关于 72P 型柜机（配谷轮压缩机） 四通阀卡死维修指引

文件号：JS2009-013

72P 型柜机（谷轮压缩机）四通阀卡死更换示意图：

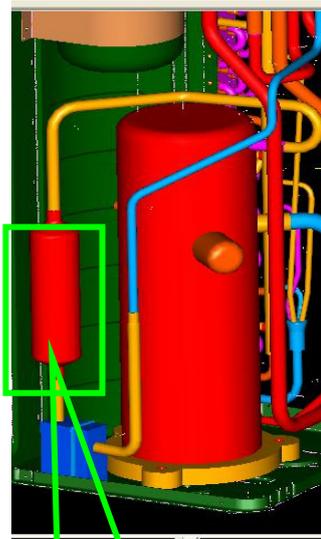
通过对制冷系统分析，这与排气管组件以及涡旋压缩机的特点有关，造成液击的主要原因这是由于排气管消声器气体流向是上进下出，如果冷系统在环境温度低而未开机时，有可能在消声器中出现冷媒沉积，此时开机制热，沉积在消声器中的液态冷媒就会造成四通阀液击。

采取消声器气体流向由原来的**上进下出**更换为**下进上出**，防止液击。维修时直接更换排气管部件，更改后排气管部件的物料编码是 201648300441。

二、确定是四通阀液击卡死故障，则维修方案为更换四通阀和整个压缩机排气管组件。

2、更换排气管部件
